OPÉRATIONS PRÉSENTÉES

CONSTRUCTION D'UNE RÉSIDENCE - NORMANDIE -

CONSTRUCTION DE LOGEMENTS - LE CLOS NOGAIN -

RÉHABILITATION DU PORT-RHU

Résidence Normandie Vannes (56)

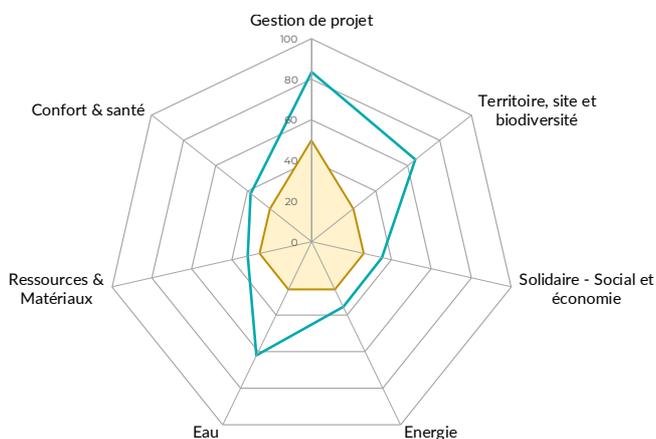
La parcelle semble généreuse, mais peu d'espaces partagés/verts sont prévus. Est-ce une demande de la maîtrise d'ouvrage de minimiser ces espaces ? Est-ce lié à une contrainte de programme ou à un terrain réduit ?

Des dispositifs de récupération des eaux pluviales sont-ils prévus ? Est-ce qu'une réutilisation pour les WC ou les machines à laver a été envisagée ?

Le bâtiment est tout électrique, mais pourquoi pas de panneaux solaires ?

Performance carbone du projet : un niveau élevé, mais pourquoi ?

Vous avez exprimé un regret légitime : la démarche de réemploi a été bloquée par Espacil, notamment sur les matériaux non traçables. Quelques éléments :

Évolutivité / structure / surélévation

- La parcelle est effectivement petite, le développement d'espaces verts a été limité par la taille du terrain.
- Les projets précédents de la maîtrise d'ouvrage, souvent situés en zone urbaine dense, ont conduit à une certaine habitude de limiter les espaces communs extérieurs.
- Le cahier des charges est assez rigide sur ce point.
- L'équipe aurait aimé proposer davantage d'espaces verts pour les usagers.

- Des dispositifs sont en place pour la gestion des eaux pluviales.
- La récupération pour arrosage est envisagée.
- Pas de réutilisation pour WC ou électroménagers prévue : cela sortait du cadre du cahier des charges.
- Ce type d'optimisation est encore peu courant et fait face à des obstacles réglementaires, techniques et de maintenance.
- C'est cependant un axe d'étude pertinent pour l'avenir.

- En effet, il n'y a pas de panneaux solaires.
- Raisons évoquées :
 - Contraintes architecturales (inclinaison et forme de la toiture).
 - Contexte urbain dense : volonté de masquer les éléments techniques pour des raisons esthétiques et de vues depuis les bâtiments voisins.
- L'intégration technique dans ce contexte est complexe.

- Compacité optimisée : un facteur majeur dans la réduction des surfaces déperditives (façades, toitures, planchers). Cela diminue mécaniquement les besoins énergétiques et les quantitatifs de matériaux.

- Matériaux bas carbone :
 - Maçonnerie en briques performantes ($R \approx 1,5$), doublées de PSE collé, peu impactant.
 - Bétons à empreinte réduite et usage limité, notamment pour les planchers et fondations.

- Peu ou pas de béton, souvent plus émissif.
- Charpente bois & planchers bois partiels : contribuent à un meilleur IC Construction, même si partiellement.

- VRD & aménagements extérieurs limités : petite parcelle → peu d'infrastructures → gain carbone.
- Chauffage électrique : souvent vu comme pénalisant côté énergie, mais peu impactant en ACV construction car il nécessite peu de matériel (pas de réseau hydraulique, chaudières, etc.).

- Ballons thermodynamiques mutualisés : optimisation du volume et de la performance.
- Isolation / étanchéité à l'air maîtrisées : résultats visés de $0,7 \text{ m}^3/(\text{h.m}^2)$ grâce à la brique + finition rigoureuse.

- Volonté initiale d'intégrer du réemploi in situ (récupération de matériaux), mais freinée par des considérations :
 - Garantie décennale & assurance,
 - Gestion des risques sanitaires ou réglementaires,
 - Position « prudente » du bailleur social.

- Horizontalement : quasi impossible vu le contexte urbain contraint et la petite parcelle.
- Verticalement : envisageable, mais soumis à des contraintes de PLU et de gabarit urbain (alignements R+5...).
- La structure reste évolutive intérieurement, avec des logements facilement recomposables, mais peu d'anticipation sur une croissance du bâtiment lui-même.

Construction de 99 Logements Cancale (35) – Le Clos Nogain

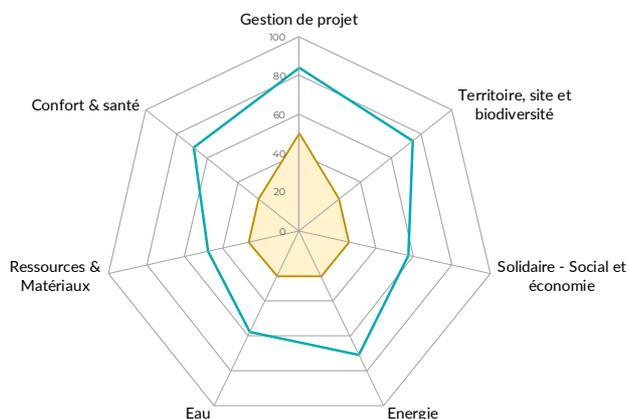
Y a-t-il des avancées sur le réemploi de matériaux, notamment la réutilisation possible des terrasses ?

Les récupérateurs d'eau présentés sont des pistes ou des solutions envisagées concrètement, surtout pour l'arrosage paysager. ?

Quel est l'historique écologique de la parcelle ? Y a-t-il eu un diagnostic écologique ? Comment ce contexte a-t-il été intégré ?

Comment s'organise la participation des futurs habitants, notamment autour des espaces communs, comme le local bricolage et les jardins ?

Pourquoi certains logements ne sont pas raccordés à la chaufferie bois et a-t-on envisagé la mutualisation avec d'autres bâtiments ?

Pourquoi les jardins partagés ne sont pas de véritables potagers mais plutôt des « buissons nourriciers » ?

Comment est envisagé le suivi après livraison, notamment sur les consommations énergétiques et le bon usage des logements ?

Le projet est encore en phase préliminaire (APS), donc pas encore d'approfondissement complet, mais le réemploi est envisagé dans la réflexion. La volumétrie et la structure sont étudiées avec une attention sur les matériaux visibles (charpentes en bois), donc cela pourra être mieux précisé ultérieurement.

Le projet prévoit de récupérer de l'eau pour l'arrosage des plantations les deux premières années, avec un suivi assuré par l'équipe paysagère. Cependant, le paysage souhaité est peu gourmand en eau (pas de système d'irrigation intensif), privilégiant des plantes adaptées au climat local.

La question d'alimenter en eau potable par récupération est jugée peu réaliste et peu utile, compte tenu des habitudes des résidents et de la complexité technique.

La parcelle était un champ cultivé jusqu'à récemment, avec une végétation relativement dégradée. Un diagnostic environnemental a été réalisé, montrant une présence modeste de biodiversité (quelques oiseaux, zones humides).

Le projet s'inscrit dans un contexte paysager plus large, avec un travail sur les continuités écologiques (corridors naturels, bassins tampon).

L'approche vise à renforcer et recréer des milieux humides, en lien avec l'environnement naturel existant, pour améliorer la biodiversité locale.

- Un local vélo est prévu pour inclure aussi un espace bricolage et réparation, pouvant servir de laboratoire d'initiatives participatives.
- La participation est envisagée, mais il est difficile d'intégrer cela très tôt car les résidents ne sont connus que 3 à 4 mois avant la livraison.
- Une démarche de concertation est prévue avec les résidents locataires sociaux, ainsi qu'avec des associations locales pour intégrer le projet dans le tissu social existant.
- Pour les espaces paysagers, une approche plus flexible est retenue : des espaces verts non figés sont livrés, avec la possibilité d'adapter les aménagements en fonction des souhaits des habitants après installation.

- Le réseau de distribution a dû être ajusté pour des raisons techniques (distance, densité thermique, coût d'investissement).
- Certains bâtiments sont trop éloignés ou peu denses pour être raccordés efficacement.
- Le choix a aussi été dicté par des contraintes urbaines et techniques pour faciliter la gestion du réseau et optimiser la performance énergétique globale.

- Le projet vise un aménagement paysager convivial, peu gourmand en entretien et en arrosage.
- Des espaces potagers familiaux et partagés sont présents sur la parcelle conjointe, mais l'objectif est aussi de créer un environnement ludique et adapté aux enfants avec des parcours et petits jardins.
- La dimension sociale et d'appropriation progressive est centrale : le paysage évoluera en fonction des usages et envies des habitants.

- Un accompagnement post-livraison est prévu, notamment par le bailleur social qui assurera un suivi sur au moins 2 ans.
- Des outils pédagogiques et supports d'information sont envisagés pour aider les habitants à comprendre et optimiser leurs consommations.
- Cette démarche s'appuie sur l'expérience d'autres projets passifs où un suivi régulier a permis d'ajuster les usages et améliorer la performance.
- Une idée d'études complémentaires pour comparer les prévisions initiales et les usages réels est évoquée, mais cela reste à approfondir.

Réhabilitation Port Rhu en Service Eau et Assainissement - Douarnenez (29)

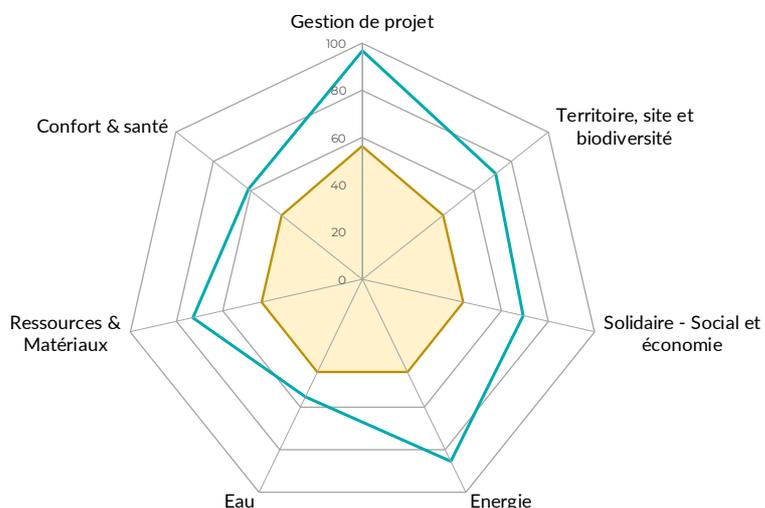
Le site est-il inondable ?

Y a-t-il une filière locale pour l'isolation en paille ?

Comment travaillez-vous avec le bureau de contrôle sur le réemploi ?

Le réemploi sera-t-il un critère dans les appels d'offres ?

Quels sont les risques liés à l'utilisation de sondes géothermiques profondes ?

La brise-soleil proposée ne risque-t-elle pas de gêner la vue et la luminosité intérieure ?

Quelle est la démarche globale sur la rénovation du bâtiment existant ?

Le site n'est pas considéré inondable, même si le niveau d'eau est proche du seuil critique. Cela demande une gestion attentive, notamment au niveau des cours d'eau et des zones sensibles.

Dans certains départements comme le Finistère, la filière n'est pas bien structurée. En revanche, dans le Morbihan (56), il existe une filière organisée et un partenariat avec la chambre d'agriculture est possible pour faciliter l'approvisionnement.

Le bureau de contrôle est en cours d'attribution et impliqué dans le projet. Des réunions sont prévues pour intégrer le réemploi dès les phases initiales, afin de lever les contraintes techniques et réglementaires.

Pour l'instant, le projet se concentre sur le diagnostic des matériaux réemployables. Cependant, l'intégration du réemploi comme critère est envisagée pour les prochaines étapes, notamment en ciblant les acteurs locaux.

Des études sont en cours pour garantir qu'il n'y ait pas de pollution des nappes phréatiques. Le système de récupération de chaleur sur les eaux usées, déjà utilisé en région parisienne, est bien vu et fait l'objet d'une validation technique.

Cette question est prise en compte. Des simulations d'éclairage et de vues sont en cours pour s'assurer que la protection solaire ne dégrade pas trop la qualité visuelle et l'intimité des locaux, notamment dans les pôles sensibles.

L'objectif est de conserver un maximum de structures existantes, limiter la déconstruction, et optimiser la compacité du bâtiment. Le projet valorise le réemploi, optimise les surfaces, et vise à réduire l'empreinte environnementale.
